敦賀発電所2号炉
「敷地の地形，地質・地質構造について」
に関する審査資料の記載の不備について
（補足説明資料1　個々の記載の不備の具体的内容・類型化）
印刷の誤り　第758回審査会合（令和元年8月23日）

令和元年10月11日

日本原子力発電株式会社

柱状図(60.00m～90.00m)

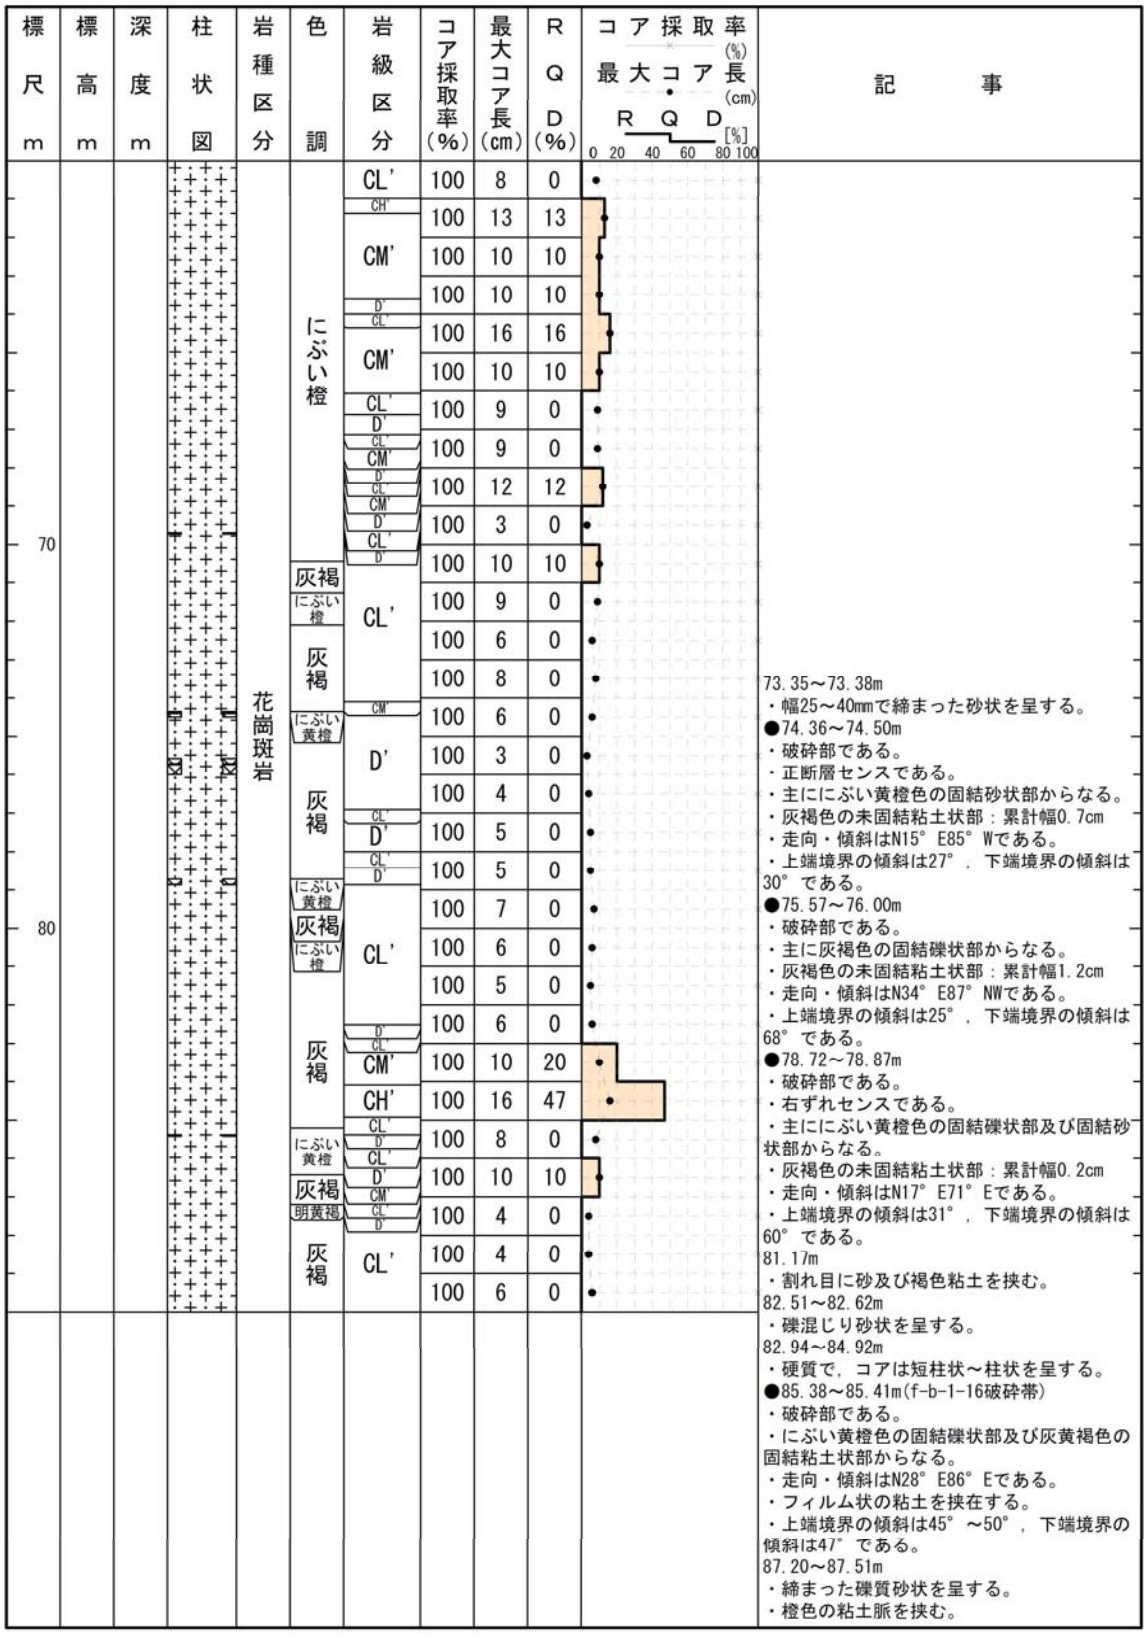
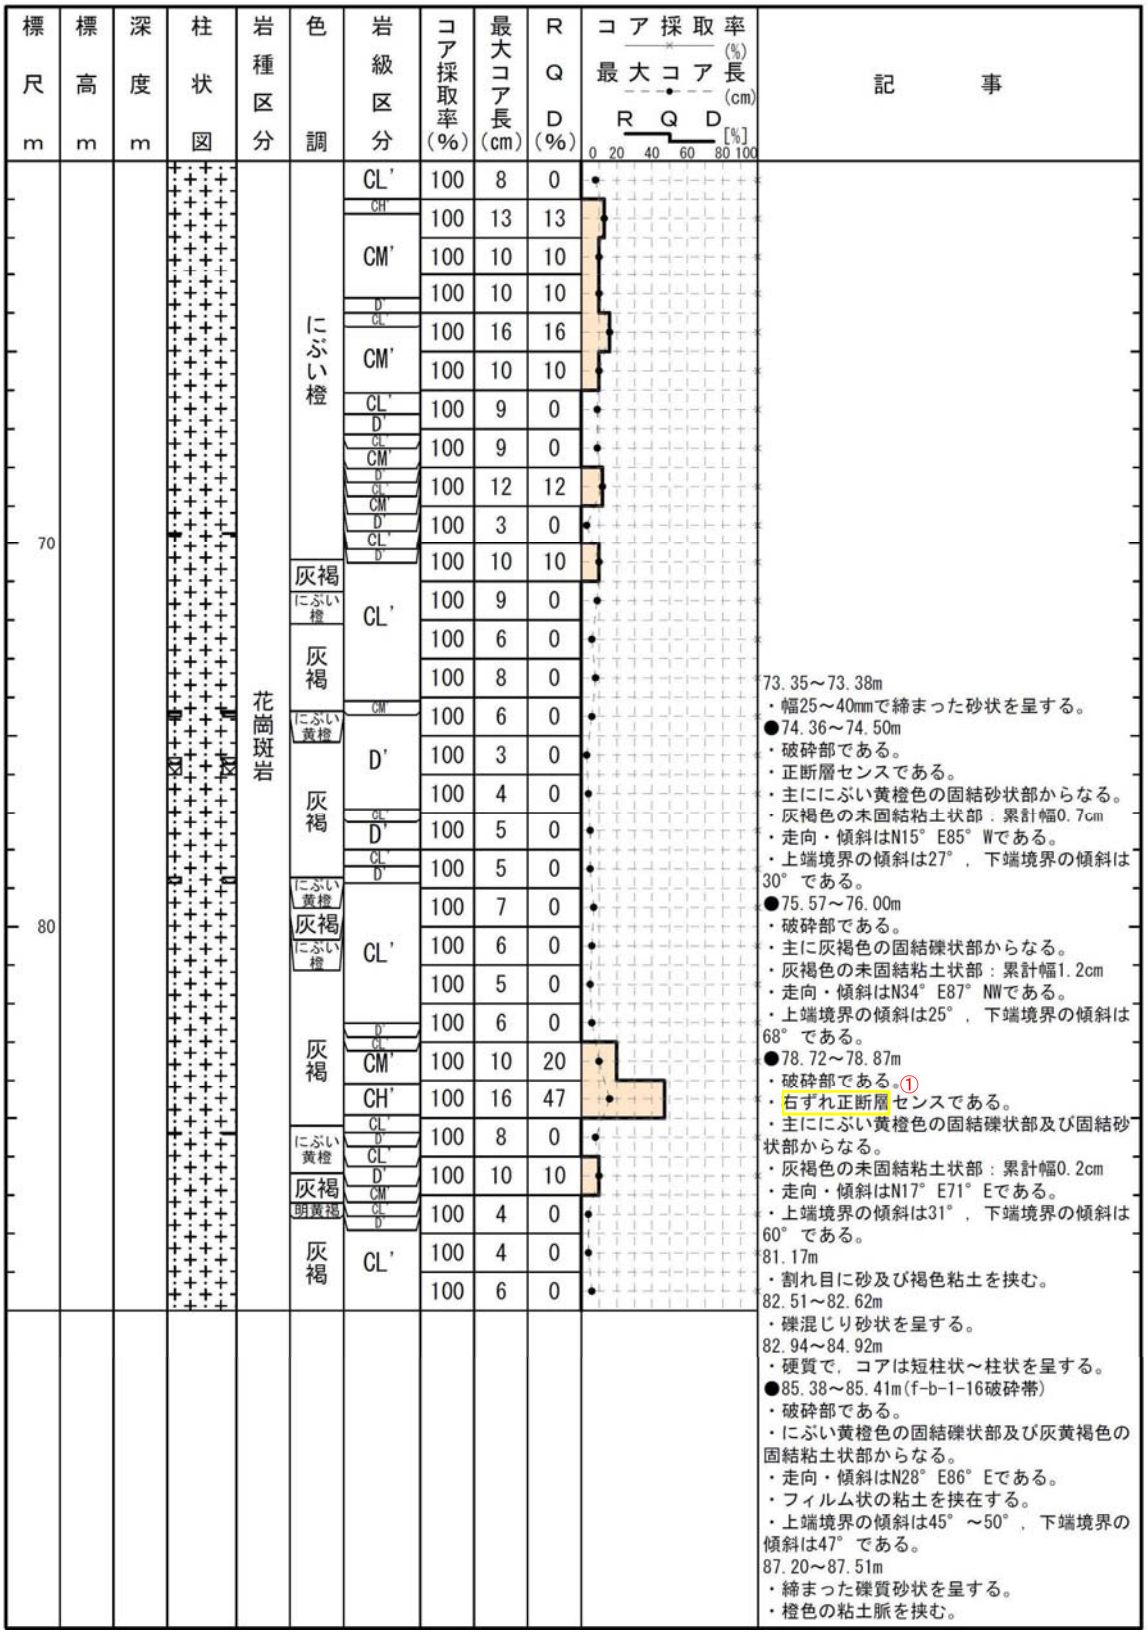
921(分類A)①
変位センスについて，転記元の細分化カタログから転記したが，転記を誤ったもの。

柱状図(90.00m～120.00m)

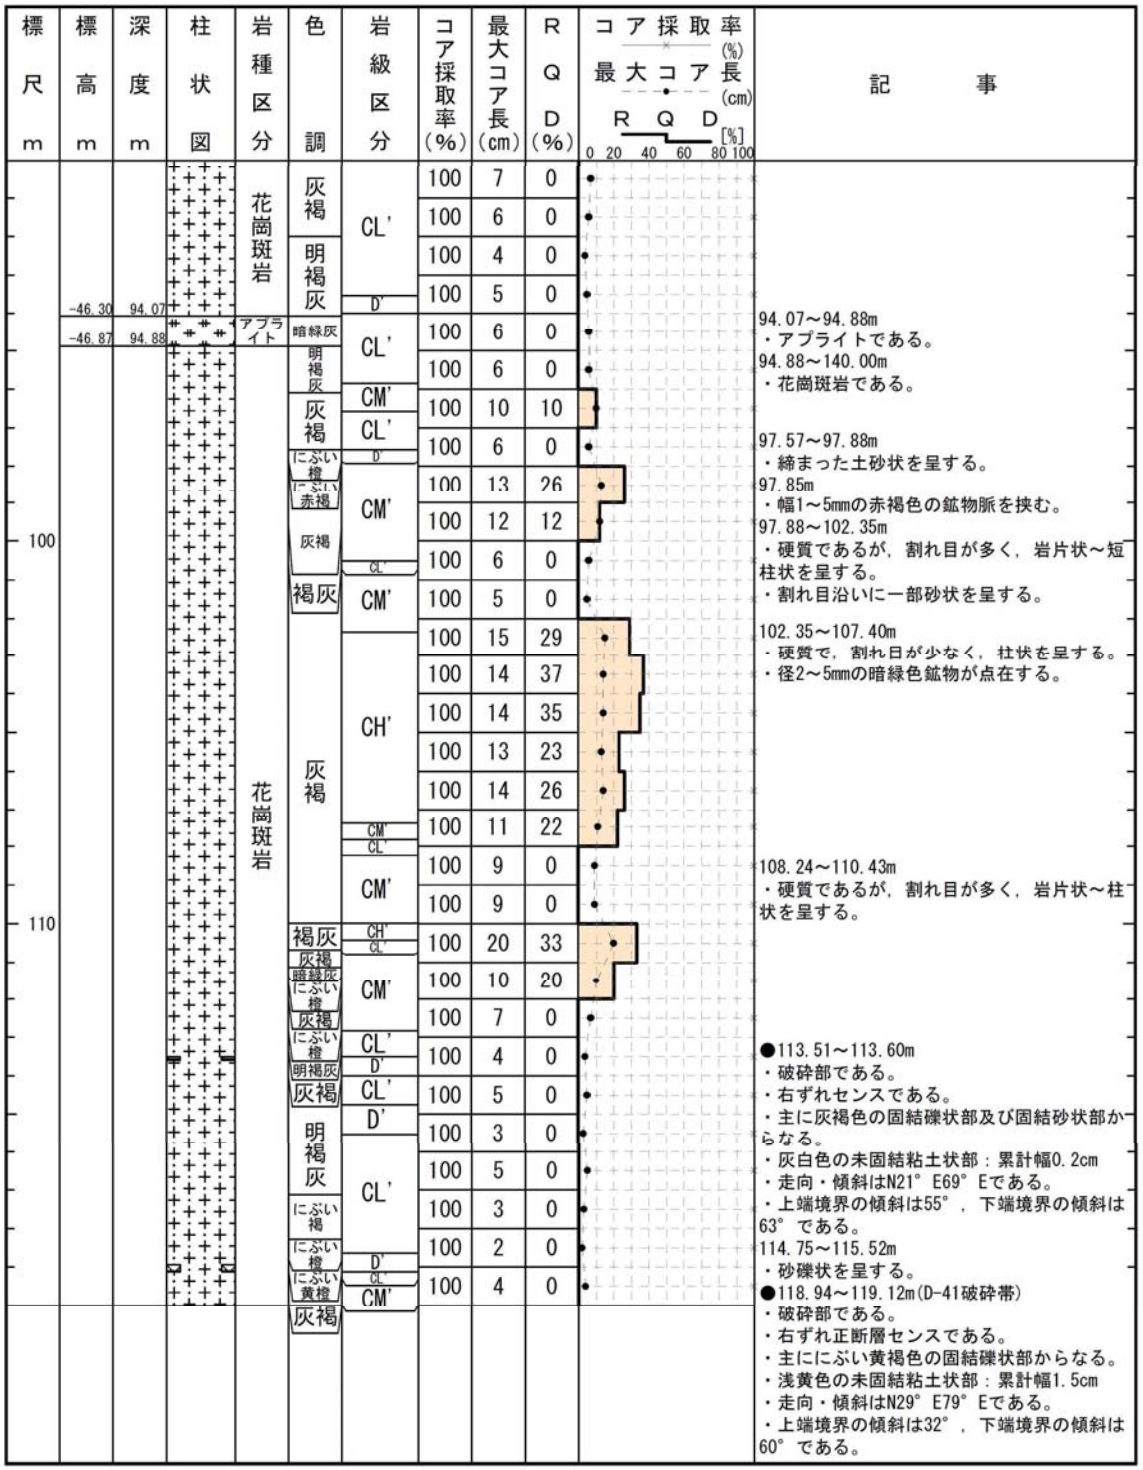
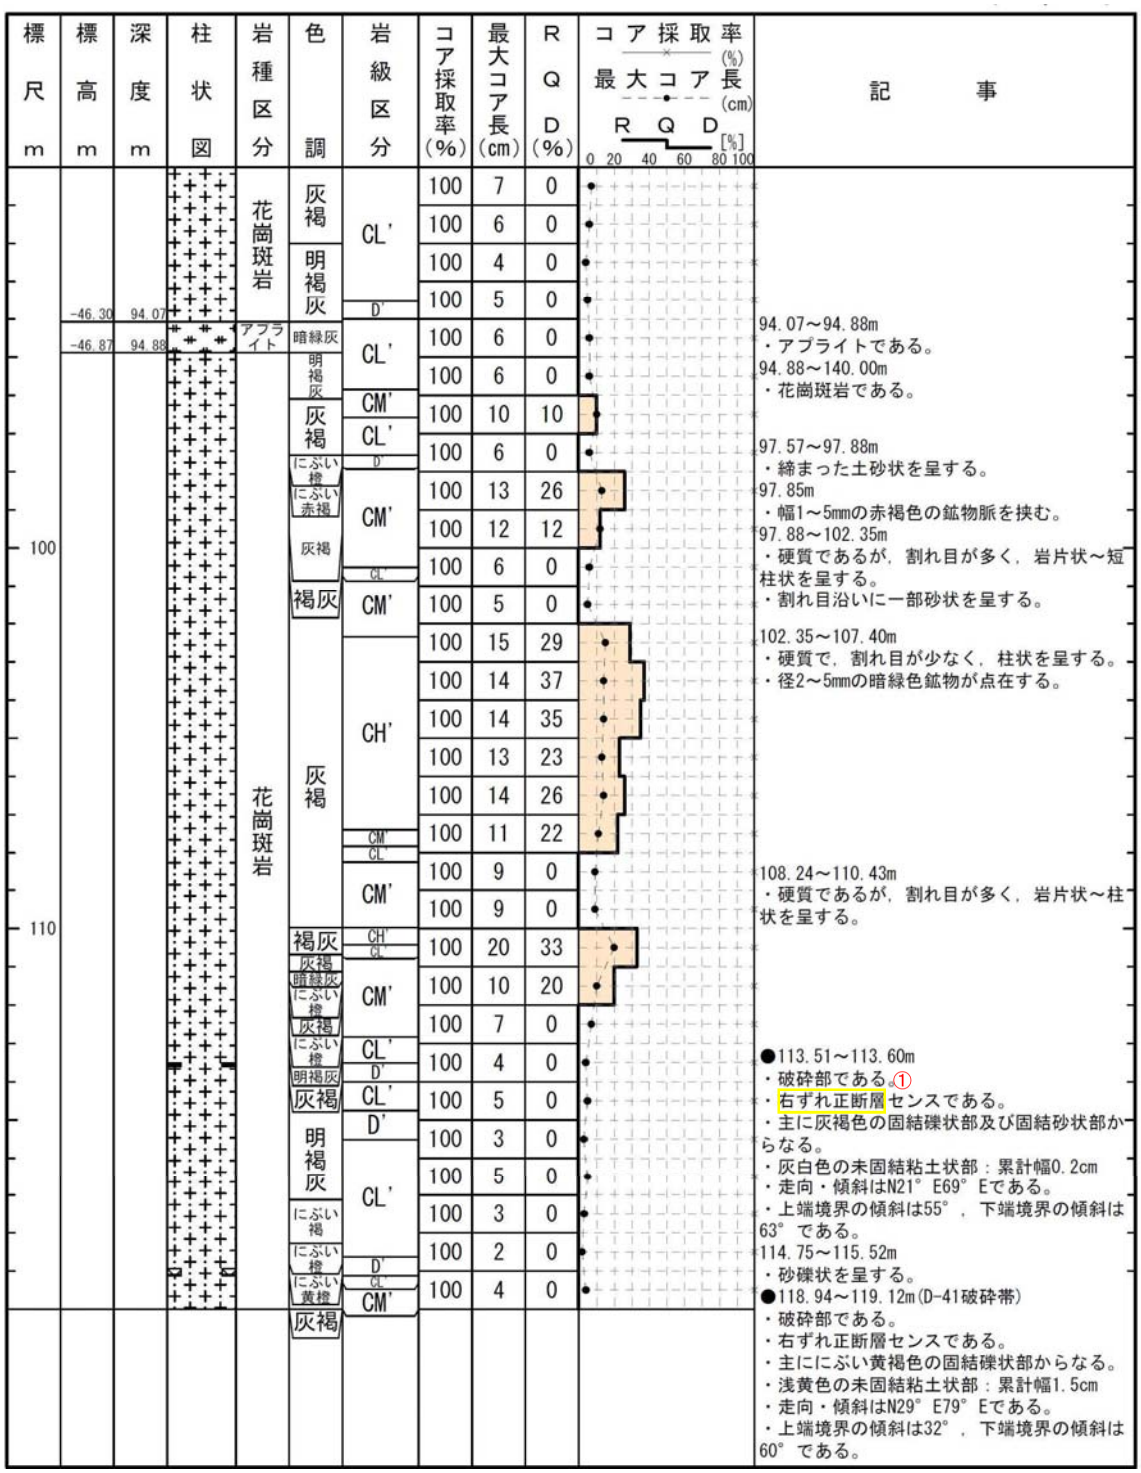
922(分類A)①
変位センスについて，転記元の細分化カタログから転記したが，転記を誤ったもの。

柱状図(70.00m～105.00m)

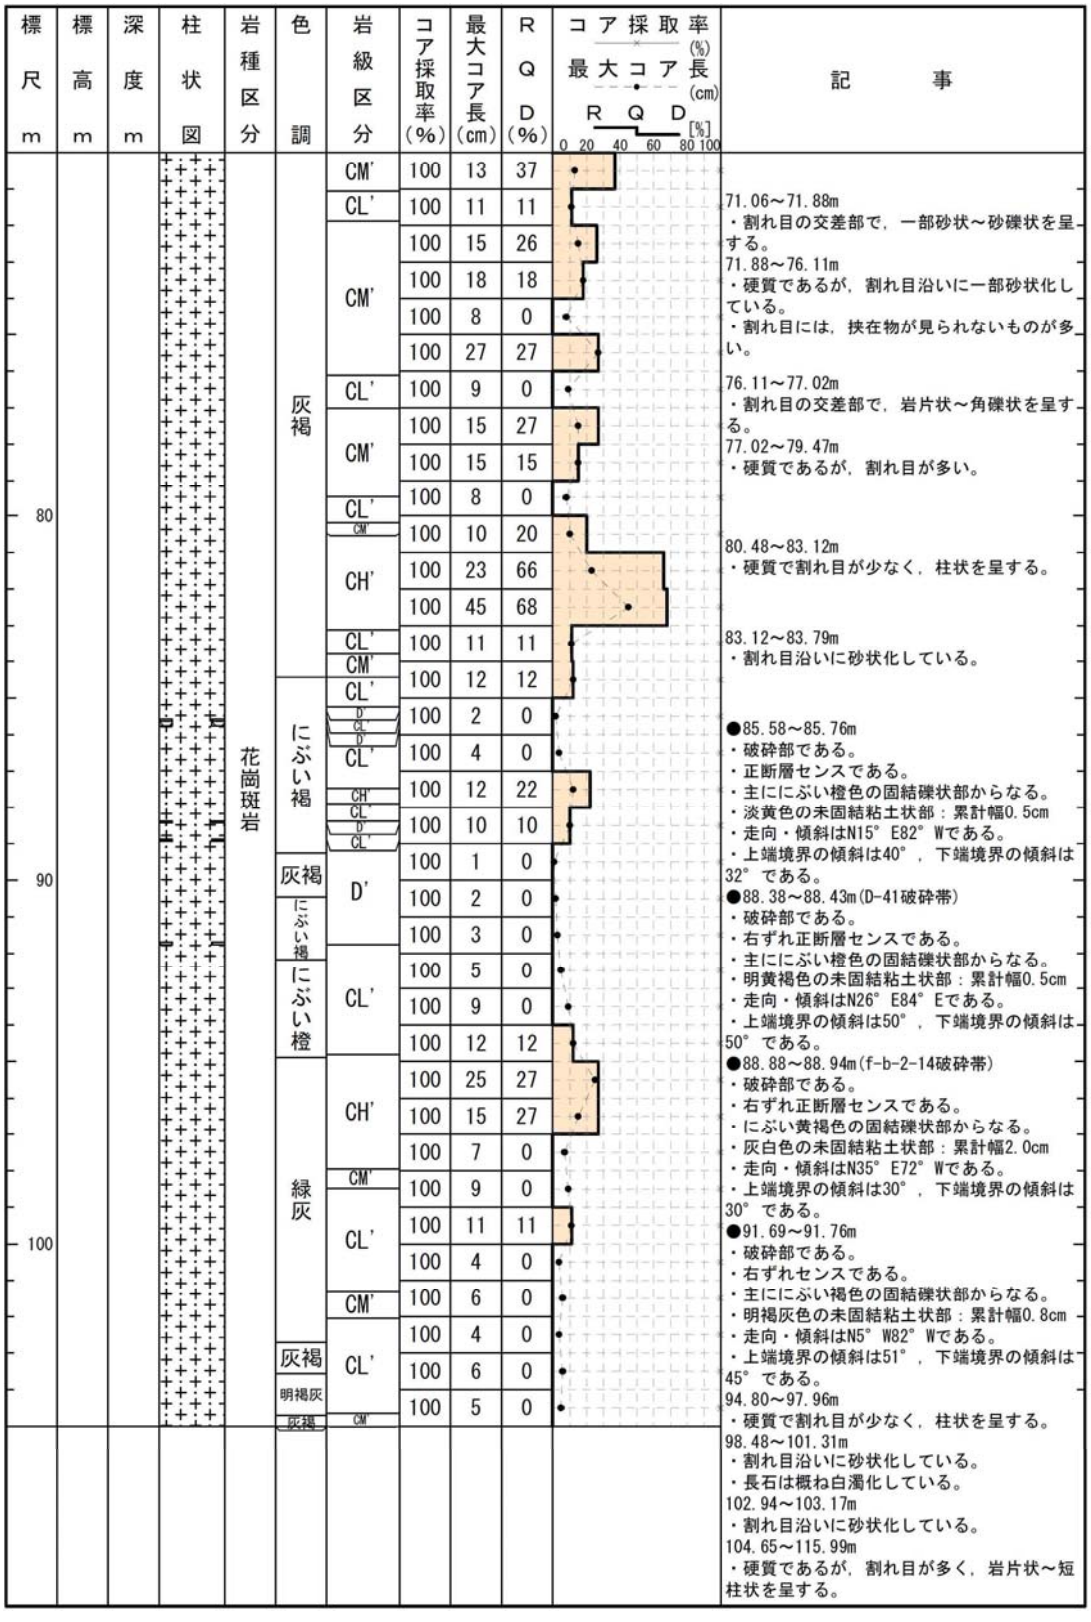
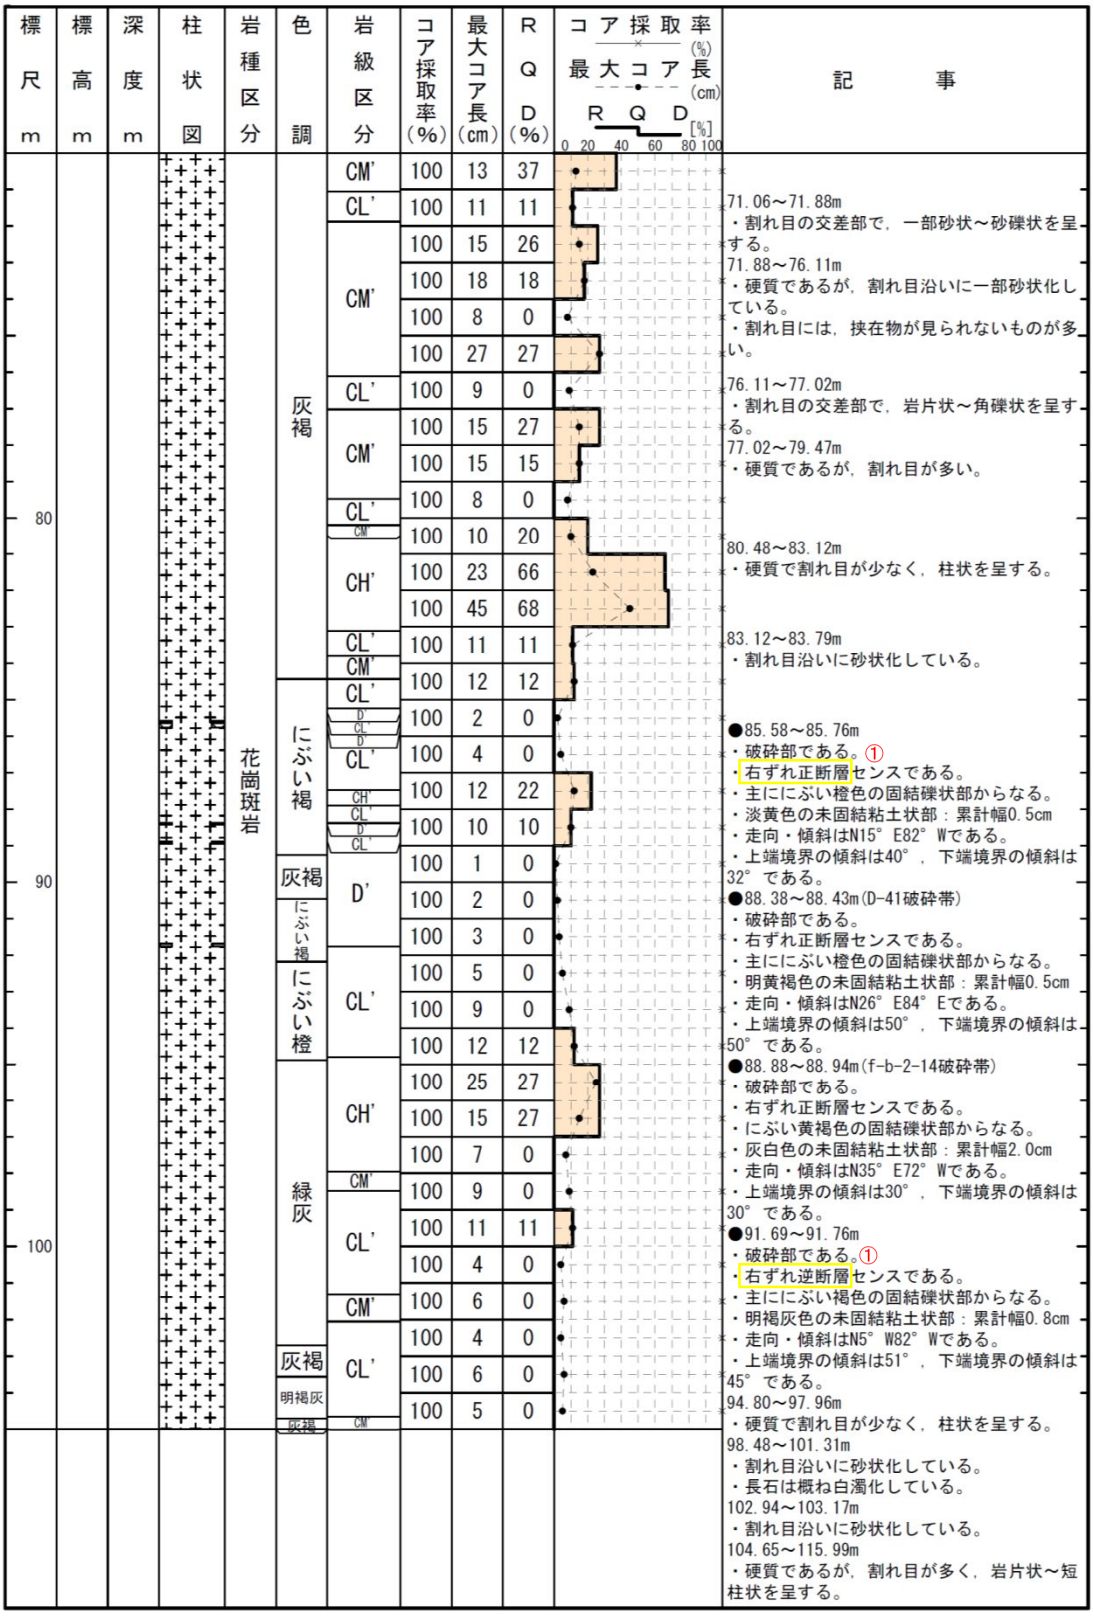
924，925(分類A)①
変位センスについて，転記元の細分化カタログから転記したが，転記を誤ったもの。
